Fra: Daniel Brookfield <brookfield@hlm.no>
Sendt: mandag 14. september 2020 13:19
Til: Anne Lise Molvik
Kopi: Post Alver byggesak; Per Højgaard Nielsen
Emne: Alversund skole SGS3

Figur 3: Eksisterende plankart til venstre, og forslag til nytt plankart i same utsnitt til høyre.

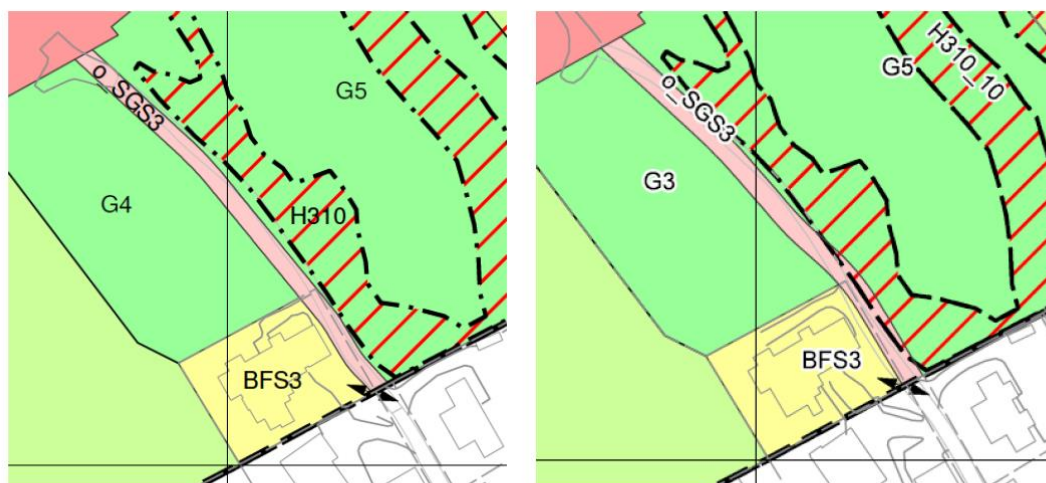
Kommunen (byggherre) ønsker at SGS3 skal plasseres minst mulig inne på nabotomt men samtidig ønskes det å unngå fjellskjæring mot øst. Dette resulterer i at SGS3 må plasseres tilsvarende som skissert i bilde til venstre under (den opprinnelige reguleringsplanen). Hvor mye kan SGS3 flyttes uten at det må omsøkes - nyttplankart viser til høyre under.

Kommune skal kjøpe det nødvendig arealet fra BFS3

Normalprofil

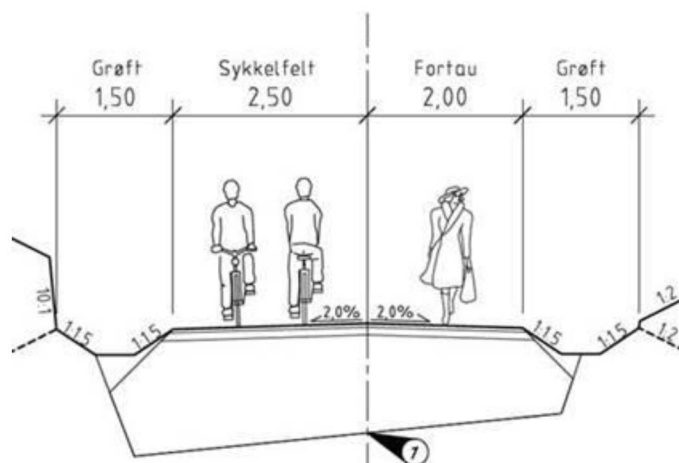
Videre er det avtalt med byggherre at grøft på siden mot nabo kan utgå mens grøft mot skjæring reduseres til 0.5m. se typisk «normalprofil» under: Kan kommune tar dette videre mot veiavdeling?
